**Propuestas, observaciones y sugerencias al Proyecto de Plan
Hidrológico de la Demarcación Hidrográfica del Ebro.
Revisión de tercer ciclo (2021-2027)**

En consulta pública del 23 de junio al 22 de diciembre de 2021

Nº de propuesta suya: 1

Documento al que se refiere: Anejo 05 Caudales ecológicos

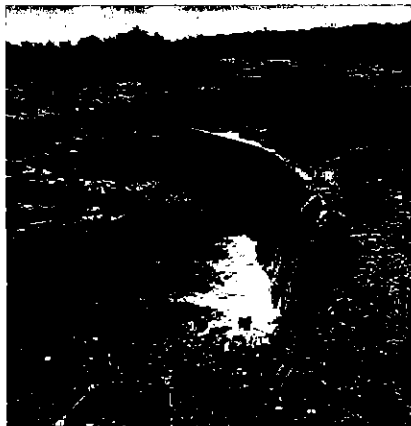
Para rebatir este falso caudal ecológico considerado en la Propuesta actual, aportamos fotografías históricas del azud y del río Aguas Vivas a su paso por el municipio de Moneva en distintos meses y en distintos años. En ellas vemos claramente que el caudal discurre como debiera hacerlo de forma normal, si el agua sobrante de las concesiones pasara por el río en lugar de hacerlo por el canal que desemboca en el embalse.

Estas fotografías fueron posibles bien, a que el canal a su paso por Moneva estuvo inoperativo con lo que el caudal pudo circular por el canal natural del río, o bien a las menores o nulas detracciones por parte de los regantes de otros municipios (seguramente por causas ajenas a ellos). De una u otra manera, queda demostrado que el caudal ecológico nulo propuesto para el río Aguas Vivas a su paso por Moneva, es totalmente irreal por la propia definición de caudal ecológico. Por otra parte, esta supresión de caudal en favor de las demandas de los regantes, aboca a la pérdida de biodiversidad en el municipio de Moneva, en contra de todas las políticas ambientales actuales, incluso, como vemos en la presente alegación, contraviniendo la legislación vigente.
